高浜発電所 安全審査資料
3
2023年4月25日

高浜発電所1号炉、2号炉、3号炉及び4号炉 原子炉設置変更許可申請書 新旧比較表

関西電力株式会社

第2図 発電所全体配置図 (添付書類八 第2.1図)

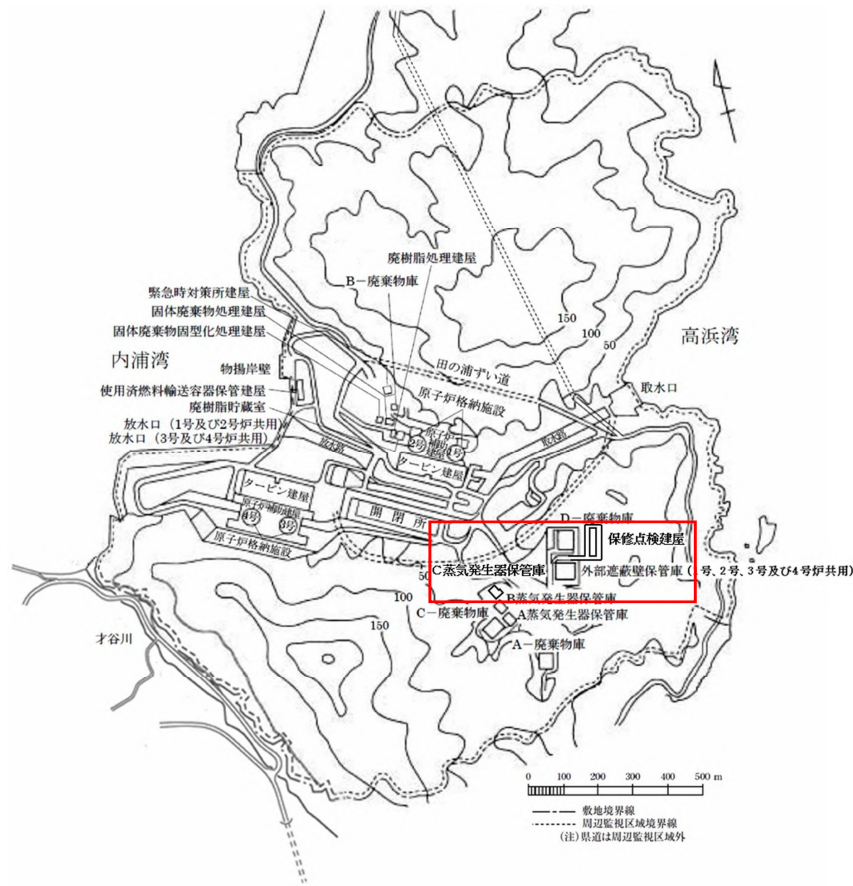
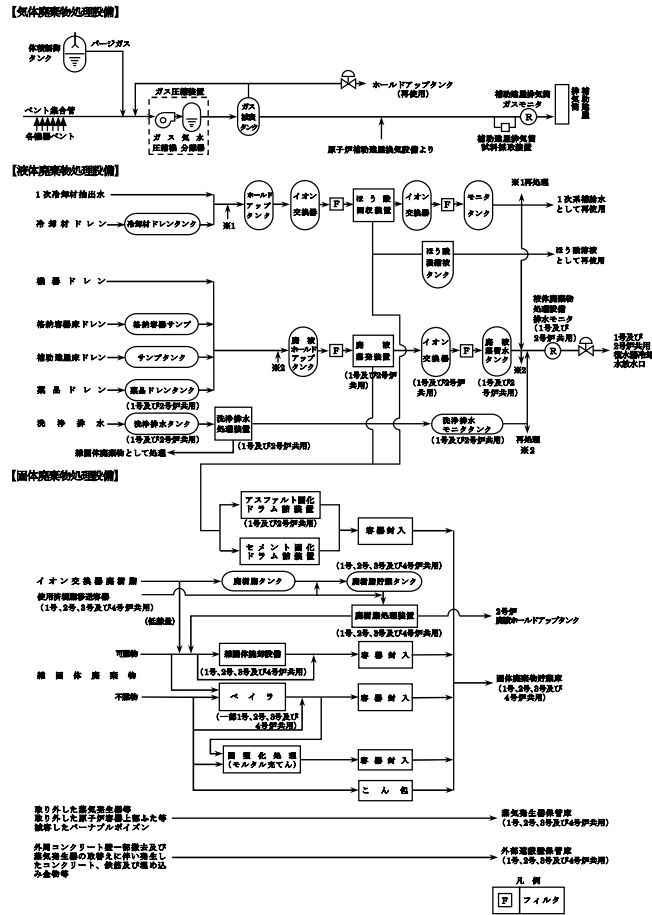
蒸気発生器保管庫及び修繕点検建屋設置に伴う変更

第 18 図 放射性廃棄物の廃棄施設の流路線図 (添付書類八 第 7.1 図)

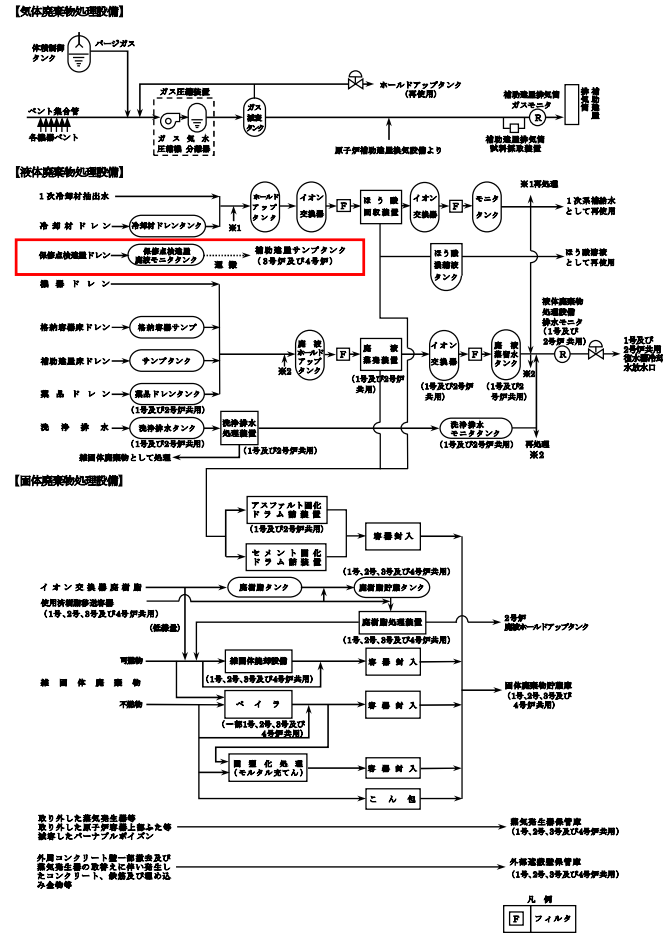
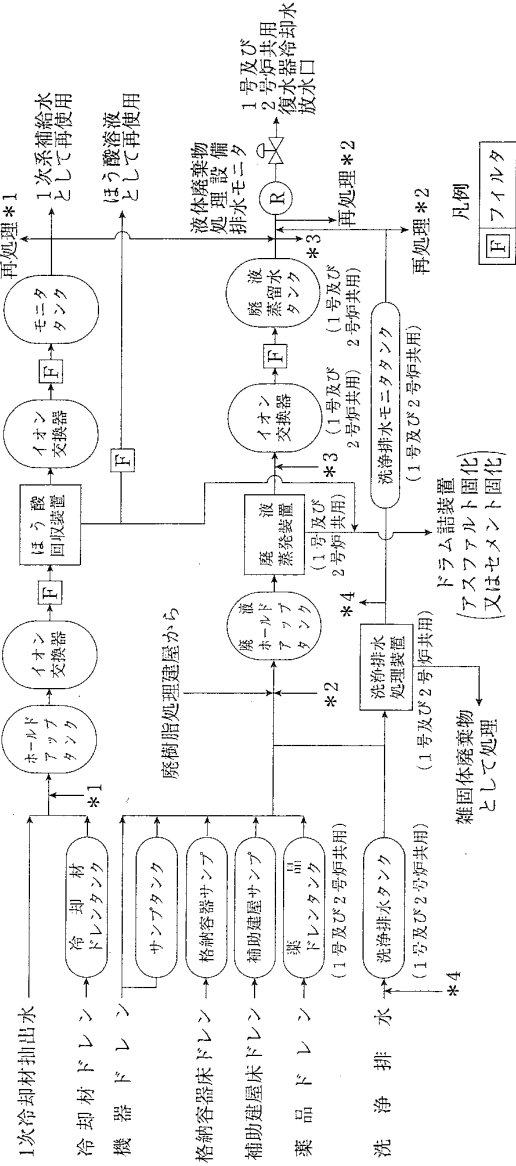
保修点検建屋設置に伴う変更

第23図 液体廃棄物処理系統図 (添付書類九 第4.1.2図)

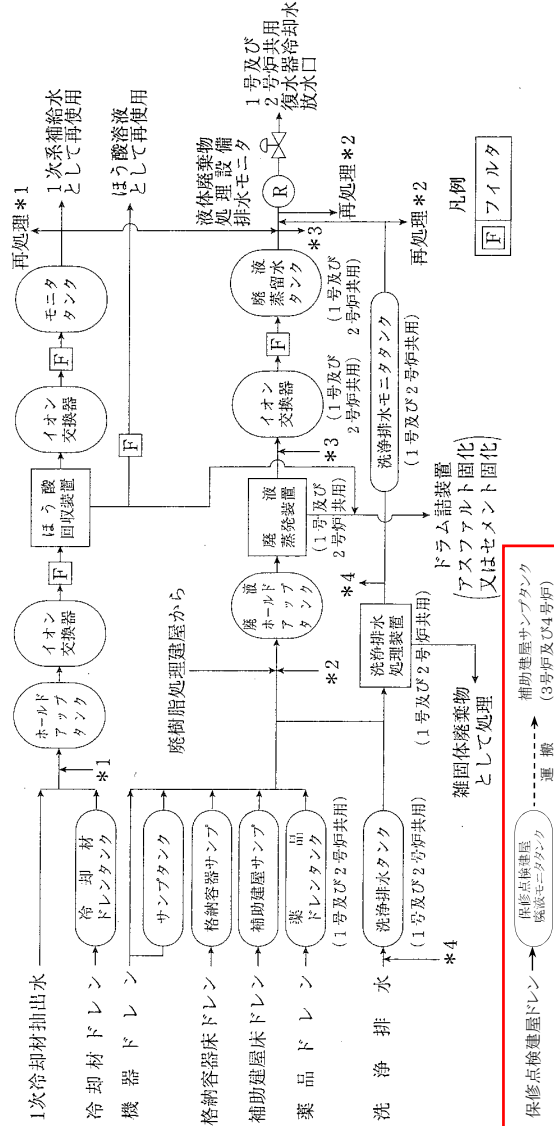
保守点検建屋  
設置に伴う変  
更

第2図 発電所敷地付近地図(2) (添付書類八 第2. 4. 1図)

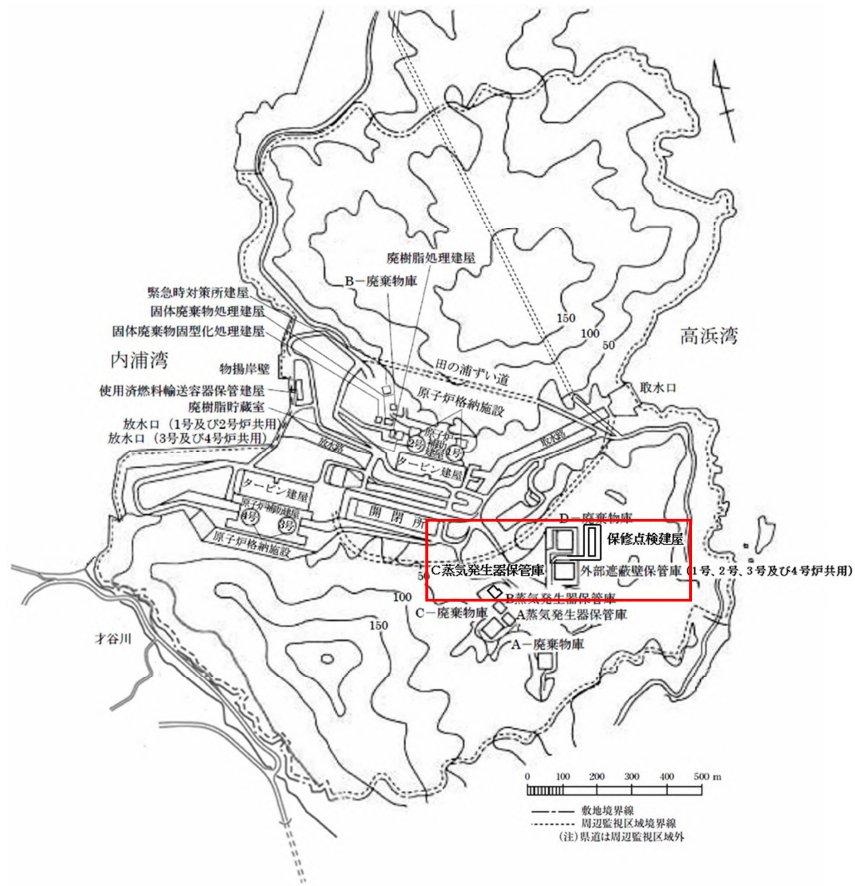
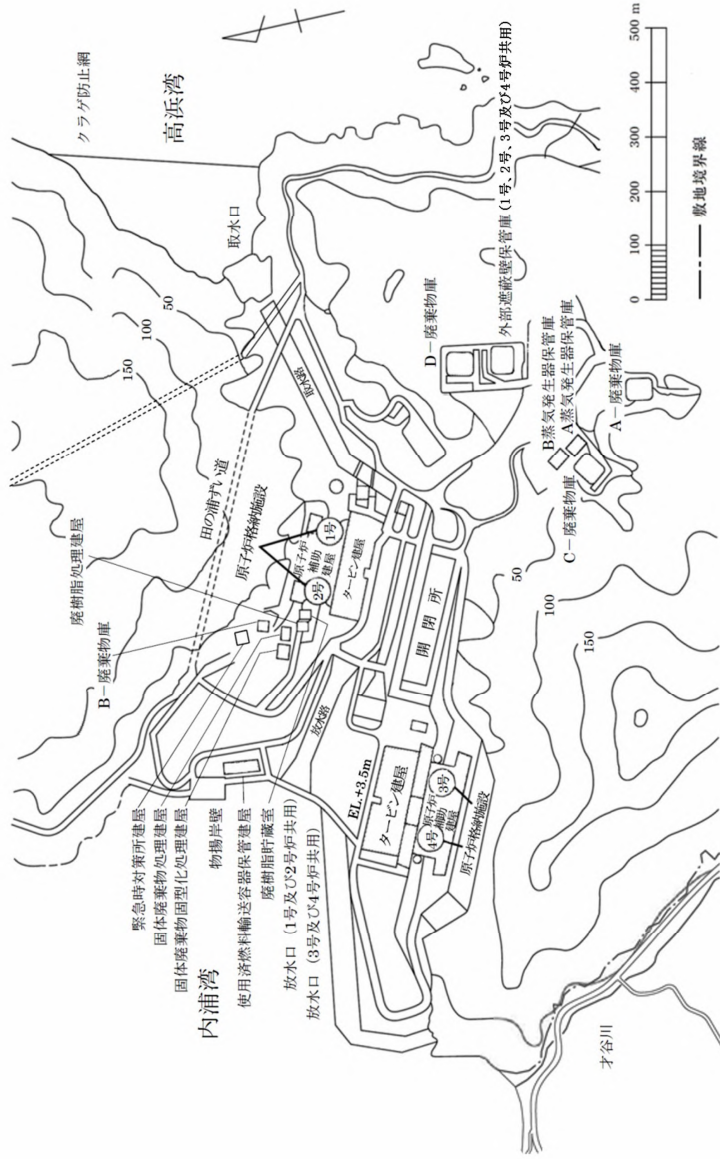
蒸気発生器保管庫及び修繕点検建屋設置に伴う変更

第3図 発電所全体配置図 (添付書類八 第2.4.2図)

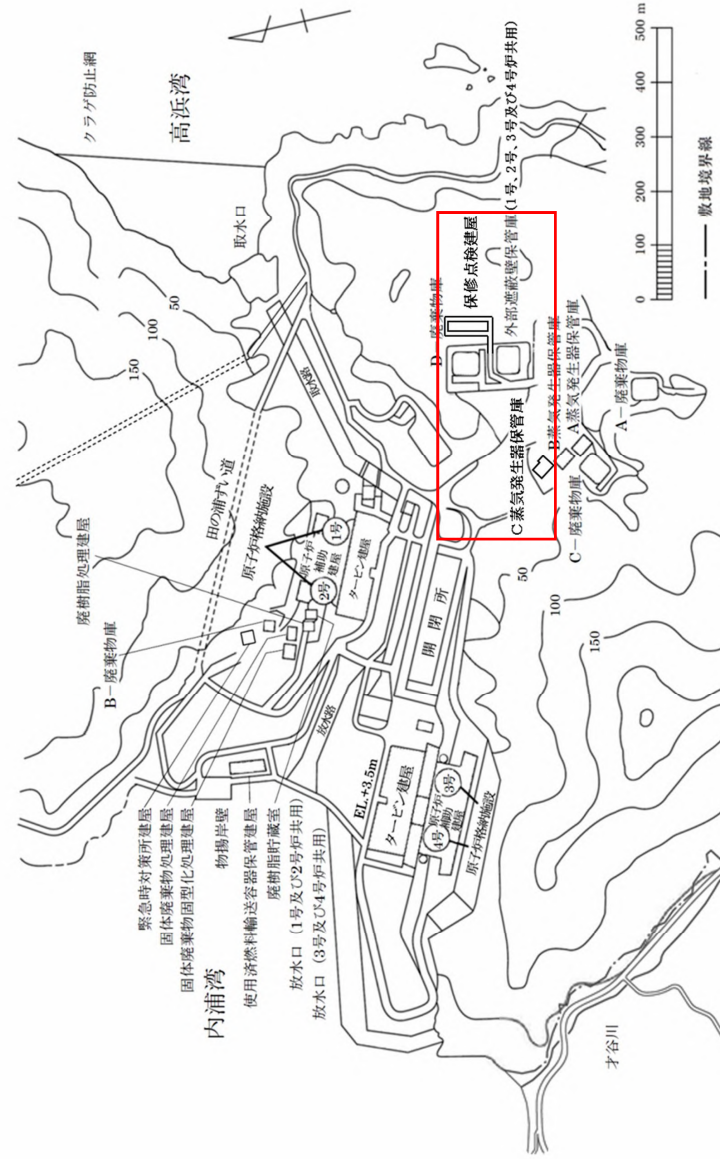
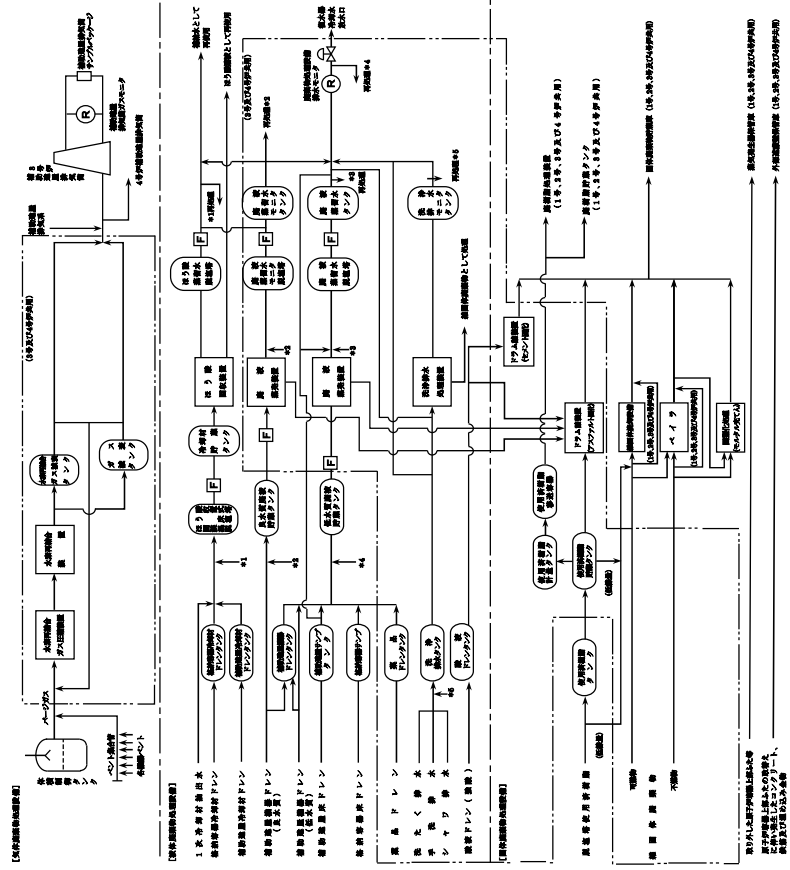
蒸気発生器保管庫及び保守点検建屋設置に伴う変更

第21図 放射性廃棄物の廃棄施設の流路線図 (添付書類八 第7.1.1図)

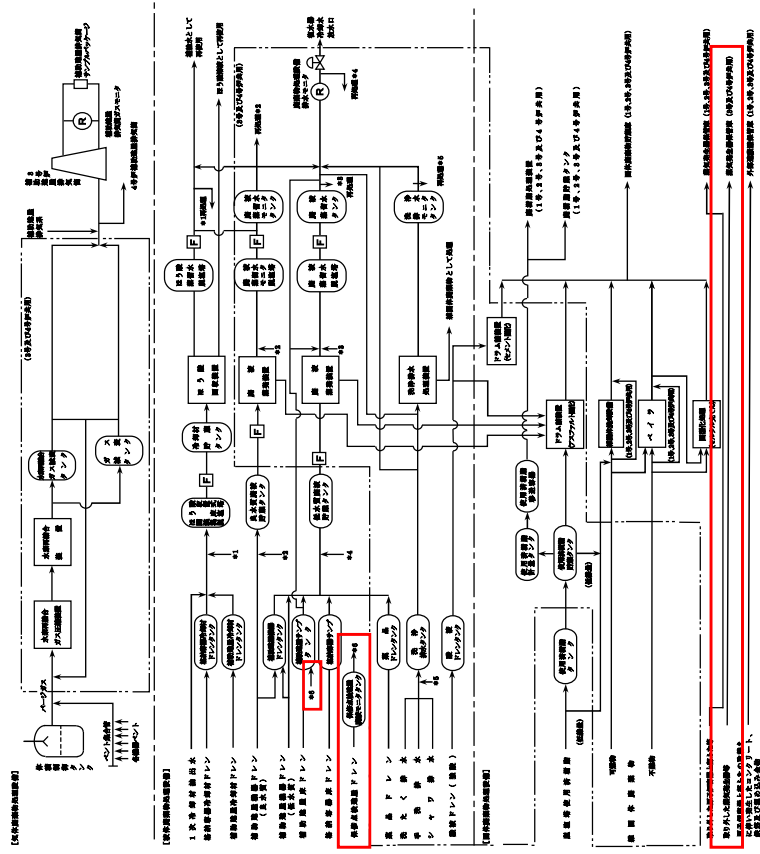
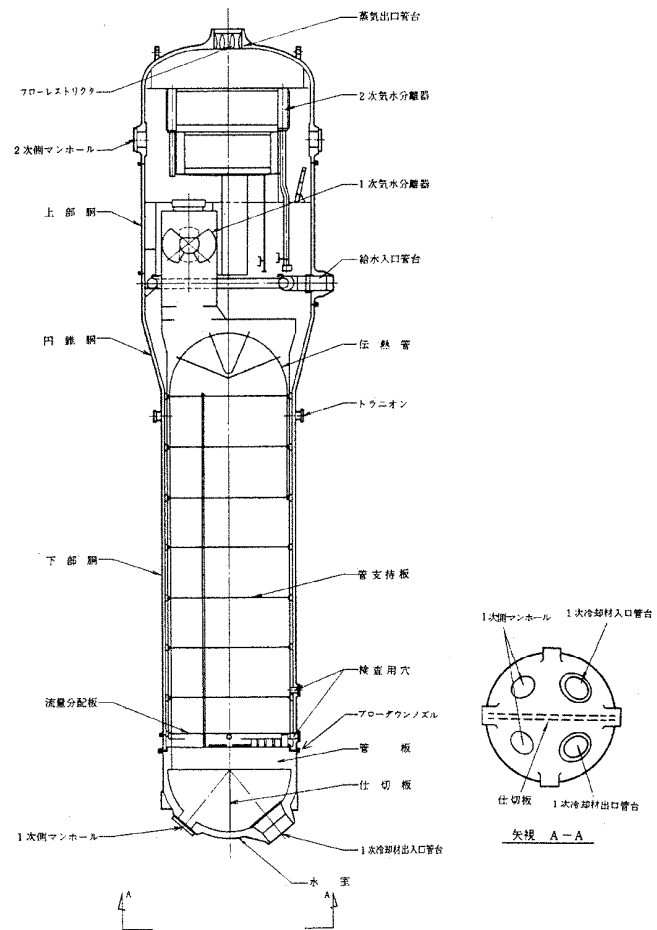
蒸気発生器取替え及び修清点検建屋設置に伴う変更

第25図 蒸気発生器構造説明図

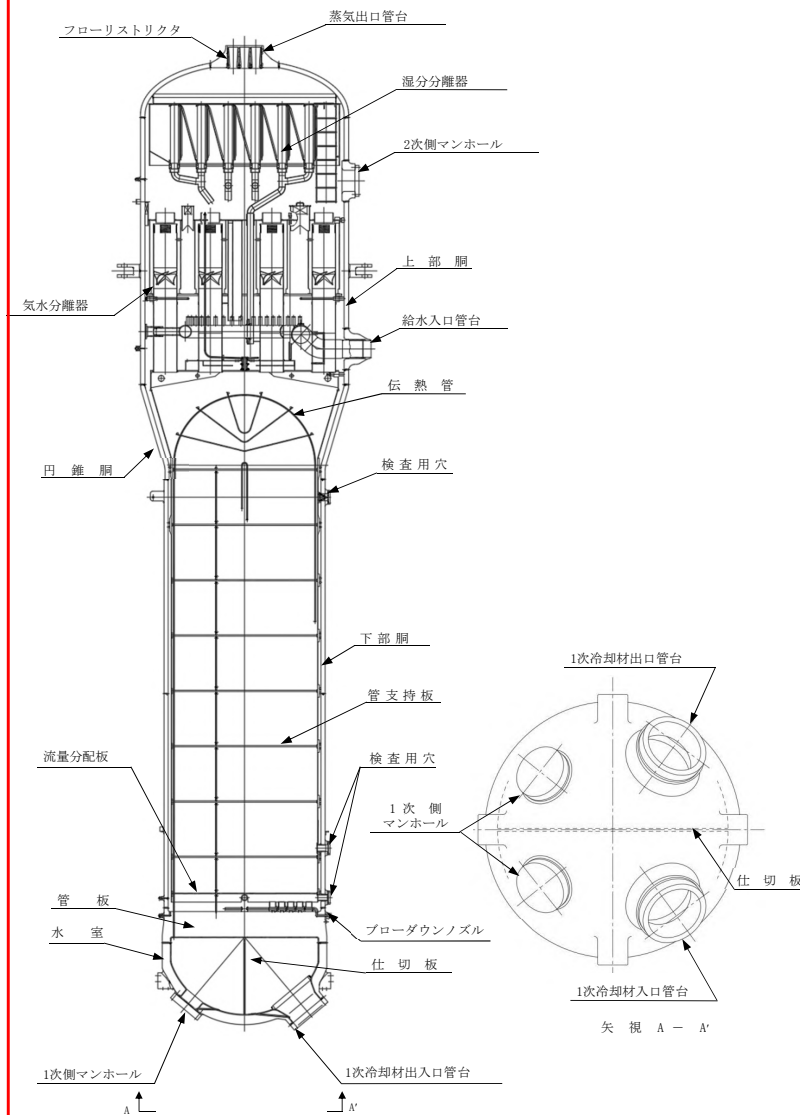
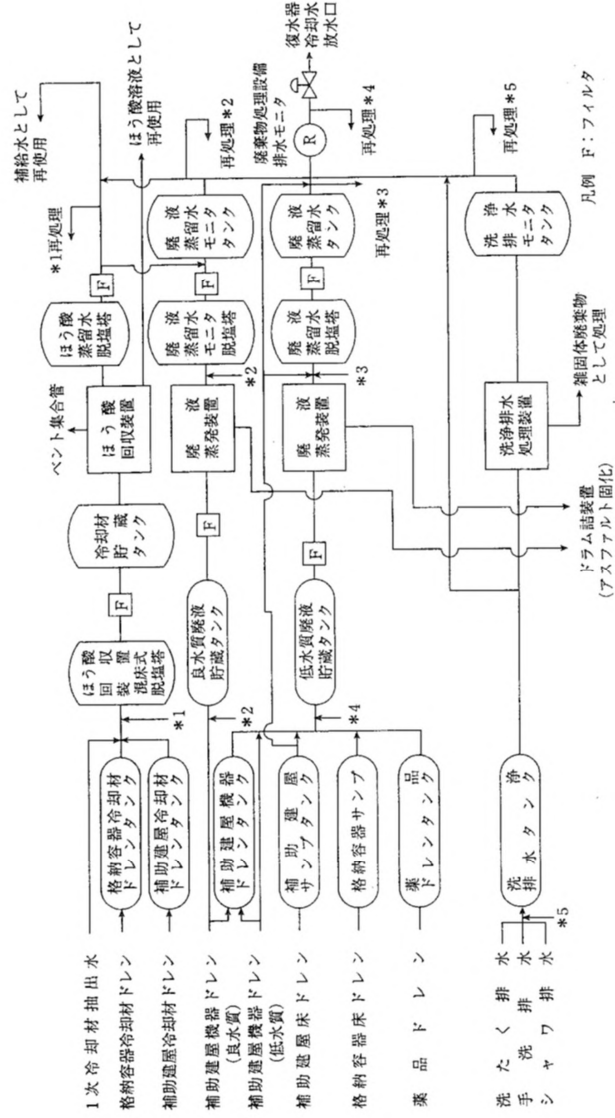
蒸気発生器取  
替えに伴う変  
更

第27図 液体廃棄物処理系統図 (添付書類九 第4.1.2図)

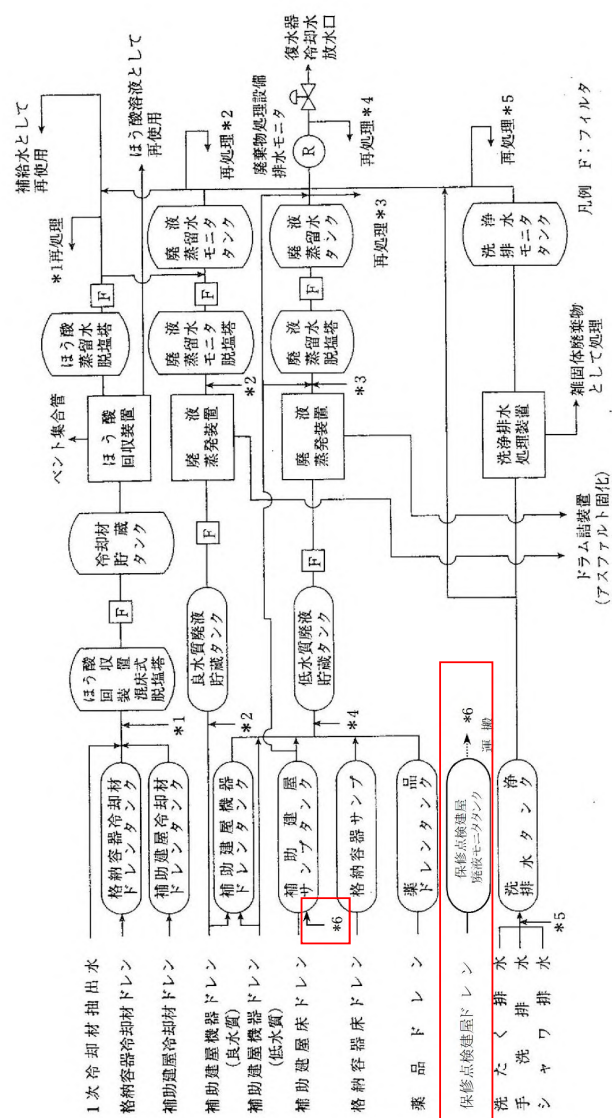
保修点検建屋  
設置に伴う変更
